Brandpreventieverslag Hulpverleningszone Waasland

Uitvoeren van een controle en opstellen van een brandpreventieverslag in het kader van een aanvraag tot het bekomen van een omgevingsvergunning -verkaveling: Herinrichting en uitbreiden openbare weg

Naam van het object: Hoogstraat-Hollandsemolen

Adres object: Hoogstraat 108-126
9250 Waasmunster

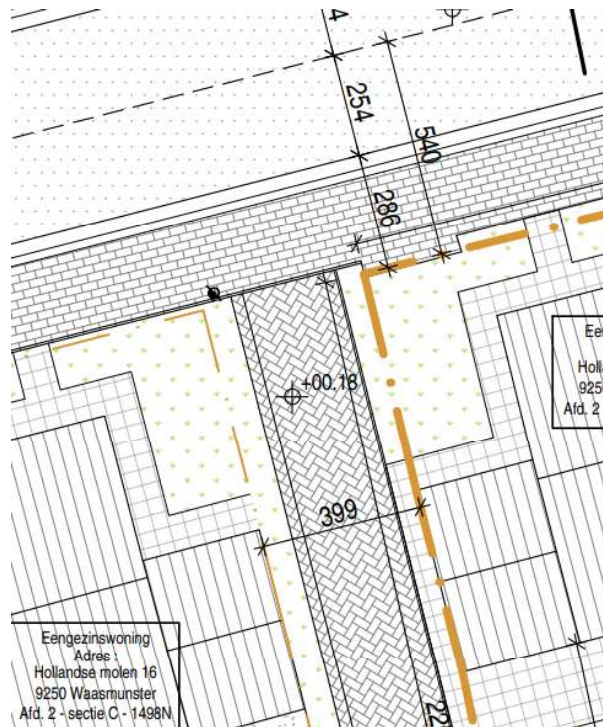
De weg in het noorden (thv de Hollandse Molen) dient minstens 3.00 mtr vrije breedte te hebben. Dit is de ruimte tussen de afsluitingen.

Dit is noodzakelijk op een brandweervoertuig (ladderwagen) tot aan de nieuwe woningen toe te laten voor brandbestrijding (woningbrand) of evacuatie van bewoners op verdieping.

Deze 3,00 mtr is niet zichtbaar aangeduid op het plan. De 3.98 mtr is gemeten tussen de gevels van de bestaande woningen, waarbij de afsluitingen niet in rekening zijn gebracht.

Voor de woningen heeft de weg een minimale vrije breedte van 4 mtr. Dit is noodzakelijk om een brandweervoertuig te kunnen opstellen.

De vier nieuwe ééngezinswoningen dienen bij voorkeur een draairaam te hebben in de voorgevel van de eerste verdieping (bij voorkeur in badkamer of slaapkamer 4). Dit moet een horizontale evacuatie met brandweerwagengemakkelijk maken.

De weg dient verder naar het zuiden steeds 4 mtr vrije breedte en hoogte te hebben. Daarnaast dienen de draaicirkels 11 en 15 mtr noodzakelijk voor brandweervoertuig geborgd te worden bij de bouw van een gebouw in de Hoogstraat. Dit kan voor dit bouwvolume een mogelijke beperking zijn.

De weg in het noorden (thv de Hollandse Molenstraat) dient minstens 3.00 mtr vrije breedte en 4 mtr vrij hoogte te hebben. Dit is de effectieve vrije breedte noodzakelijk om een brandweervoertuig doorgang te bieden tot de nieuwe woningen. Dit is op basis van de plannen niet duidelijk.

De weg in het noorden dient minstens 3 mtr effectieve vrije breedte te hebben, dit voor de bereikbaarheid van de nieuwe woningen. Zoniet mogen de nieuwe woningen niet gebouwd worden.
